ÖSSZEGEZÉS

Kecskemét, Településrendezési Terv 2020. évi felülvizsgálatának teljes eljárásban a 314/2012.(XI.8.) Korm. rendelet 38.§ (1)-(3) bekezdés szerinti véleményezési szakaszban beérkezett véleményekről

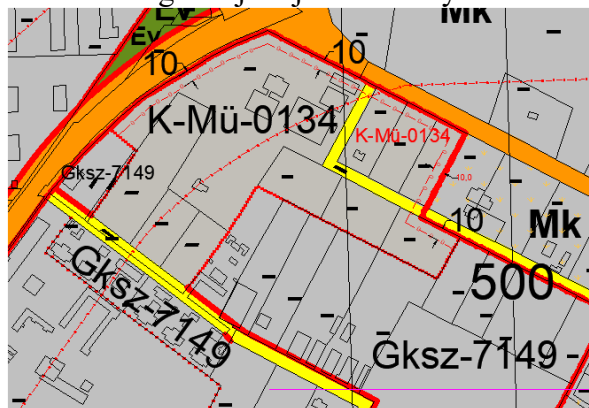
A 40. tétel a K-Mü-0134 jelű építési övezet bővítését célozza meg. Az Étv. 7.§ (2) bekezdés i) pontjának figyelembevételével településképi és tájképi szempontból, valamint a különleges területnek a környezetére gyakorolt negatív hatásainak (por, zaj, rezgés) csökkentése érdekében, az Étv. 7.§ (2) bekezdés g) pontját figyelembe véve kérjük legalább 10 m széles beültetési kötelezettség előírását.

A 45. tétel jelen formájában nem támogatható, tekintettel az Étv. 7.§ (2) bekezdés d), f), m) pontjára. A fejlesztési terület beépíthetősége közúti kapcsolat híján kérdéses, emellett az új funkció infrastrukturális igényeinek kiszolgálását megfelelő méretű közlekedési- és közműterülettel szükséges biztosítani. Emellett az Étv. 7.§ (2) bekezdés i) pontjának figyelembevételével településképi és tájképi szempontból, valamint a különleges területnek a környezetére gyakorolt negatív hatásainak (por, zaj, rezgés) csökkentése érdekében kérjük legalább 10 m széles beültetési kötelezettség előírását.

Elfogadott vélemény, az ültetési kötelezettséget feljelöljük a szabályozási tervre.

Gksz övezetek felé nem kerül ültetési kötelezettség.

Elfogadott vélemény. A területhez vezető meglévő kb. 5 m széles földút 12 m-re történő kiszélesítése indokolt, bár külterületen a terv általában nem szabályoz utakat. Az út megvalósítására a katonai légügyi hatóság észrevételét is figyelembe vevő településrendezési szerződést kell kötni, mely szerződés megléte a jóváhagyás feltétele. A 10 m széles ültetési kötelezettséget a

mezőgazdasági terület felé feljelöljük, az erdők felé nem indokolt. (javítási kivágat)

(81. módosítási tételhez)

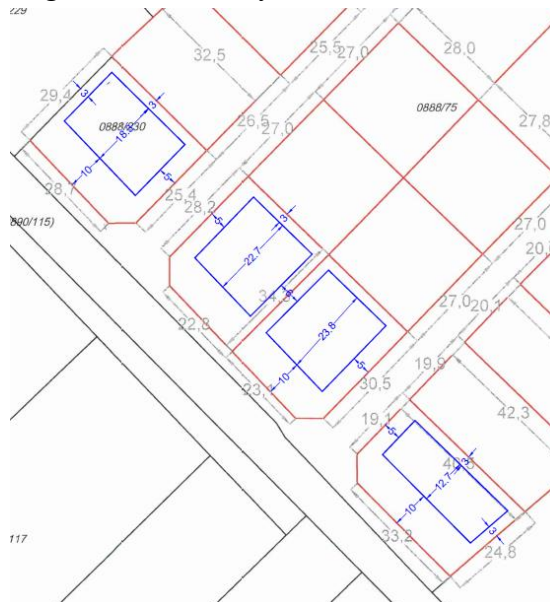
Korábban megkötött településrendezési szerződés szerinti építési vonal helyét a tervezett módosítja (5 m-ről 10 m-re változik az előkert mérete).

Részben elfogadott vélemény.

A településrendezési szerződéshez elkészített telepítési tanulmányterv telekalakítási és beépítési javaslata szerint az út mentén kialakuló telkek építési helye nem csökken le annyira, hogy a tervezett beépítés ne valósulhasson meg, sőt a megengedett legnagyobb beépíthetőség maximális kihasználása sem kerül a javaslat elfogadásával veszélybe.

Az észrevétel kapcsán további vizsgálatok szükségesek a gyűjtőút déli oldalán tervezett be nem építhető telekrészt illetően is, vizsgálva a megkötött településrendezési szerződéseket és egyéb keletkezett építési jogokat. A módosítási tervezet a felülvizsgálat 2. ütemében véglegesíthető.
